改善箇所説明図

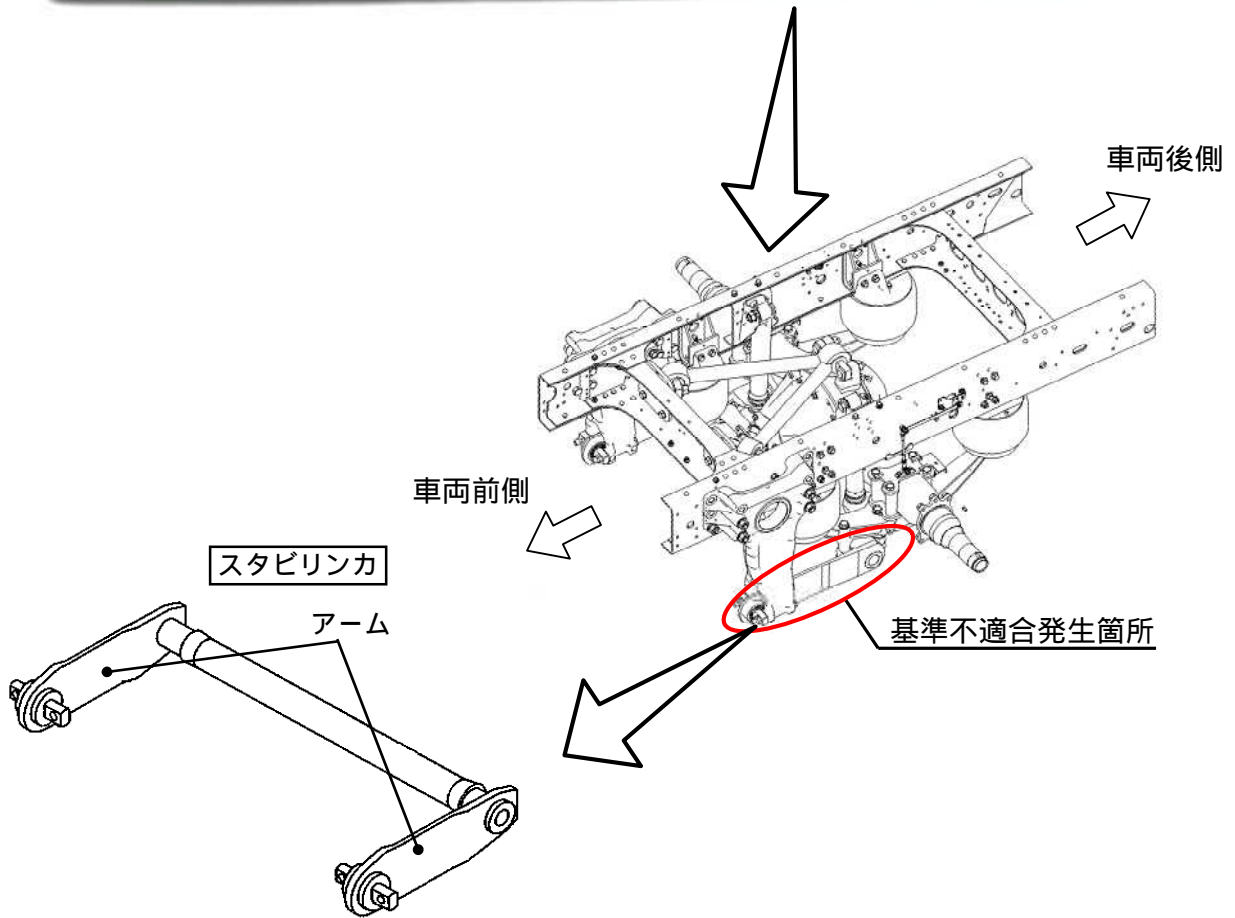
空気バネ式緩衝装置を装着したトラックにおいて、後車軸と車枠を連結しているスタビリンカの強度が不足しているため、急旋回走行を繰り返すと、当該スタビリンカのアームに亀裂が生じることがある。そのため、そのまま使用を続けると、亀裂が進行し、最悪の場合、当該アーム部が折損し、走行が不安定になるおそれがある。

改善の内容：全車両、スタビリンカを対策品に交換する。

識別：車両右側スタビリンカ前側付近に黄色ペイントを塗布する。
